Akce: Nová radnice pro Prahu 7

ZMĚNOVÝ LIST

Číslo: 030

Změny technologie bourání – ztužující stěny

OBANDAŽOVÁNÍ SLOUPU
600 x 400

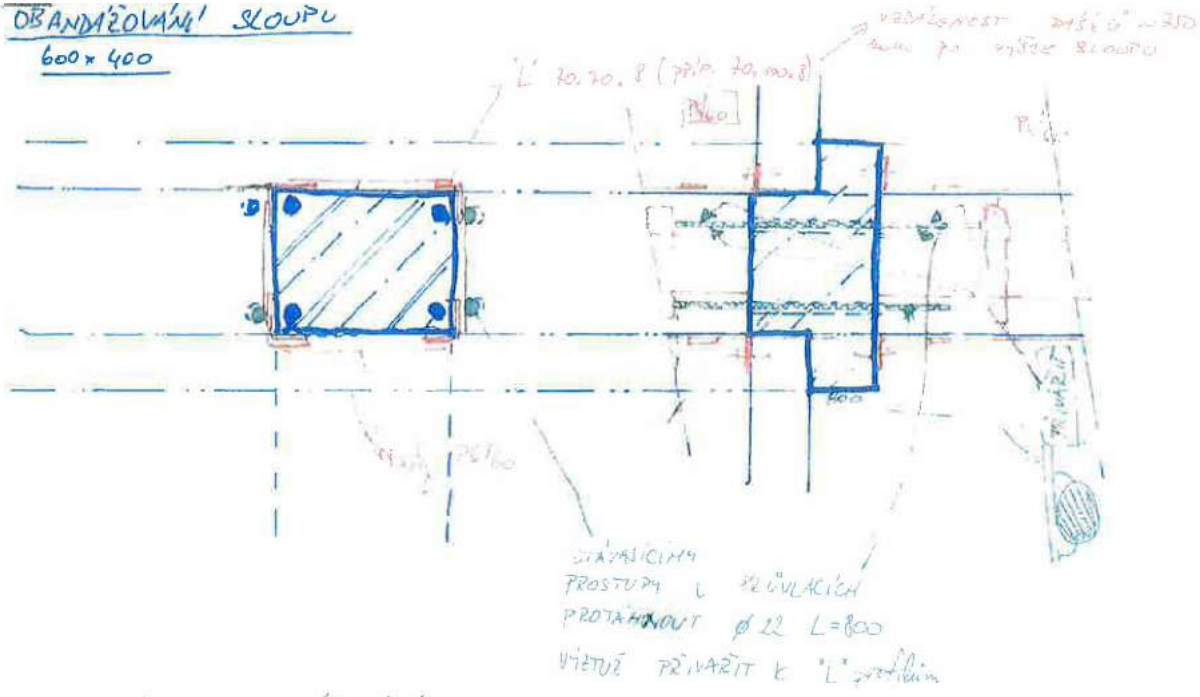
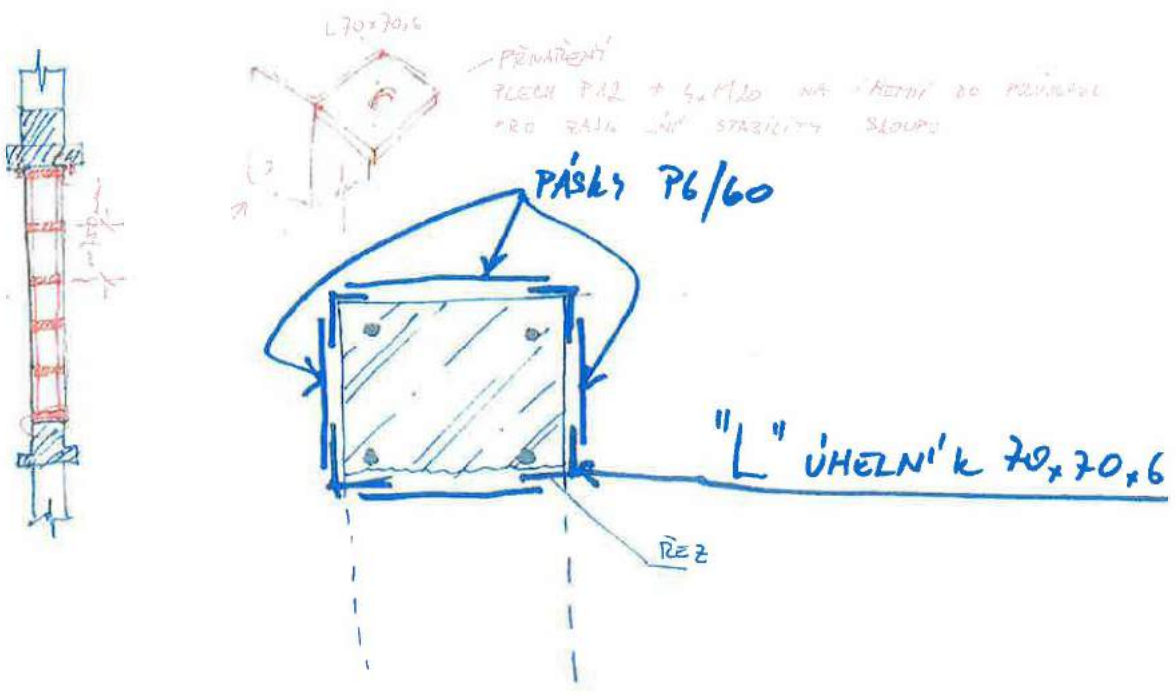
- Před samotným prováděním bourání stěny bude konstrukce podstojkována. Podstojkování přilehlých polí (podstojkování průvlaků a stopních panelů).
- Bude provedeno odříznutí cca 200mm pruhu stěny od budoucího líce sloupu tak, aby byl umožněn přístup ke sloupu a aby bylo možné provést jeho obandážování ocelí, které je schématicky popsáno v příloze tohoto dokumentu.

- Bourání samotných stěn bude prováděno řeznými stroji (pilou, diamantovým lanem...). V takových rastroch, aby bylo možné vyjmutí bloku betonu ze stěny drobnými mechanickými stroji – velikost a hmotnost stroje bude odpovídat statickému výpočtu ing. Františka Kaly ze dne 16.4.2019. V žádném případě nesmí dojít k namáhání stropní konstrukce rázy od padajících kusů betonu o přibližných velikostech větších než 250x300x400mm. Větší kusy budou sundávány strojem.

- Obandážované sloupy bude nutné ochránit před účinky požáru (nátěr, obklad, omítka...), materiálové a technologické řešení určí GD.

SLOUP DO OBANDAŽOVÁNÍ
BUDE OBETONOVÁN NEBO OBLOŽEN SDR
